株式会社南都興産 重阪最終処分場拡張事業に係る環境影響評価準備書

審査部会における意見概要、事業者の見解及び部会報告(案)

4. 地形・地質

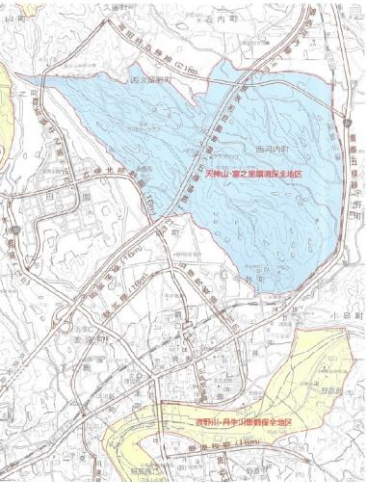
番号	意見者	該当頁	意見	事業者見解	部会報告（案）
1	高田委員	p. 54 図 4-1-9	図 4-1-9 の重要な地形・地質に日本で最も有名な中央構造線が記載されていないのはおかしい。図 4-1-9 に中央構造線を追加していただきたい。 p. 268 と p. 437 にも同じ図があるのでこちらも修正をお願いしたい。	p 54 の図 4-1-9、p 268、p 437 に重要な地形・地質として中央構造線を記載します。	語句追記
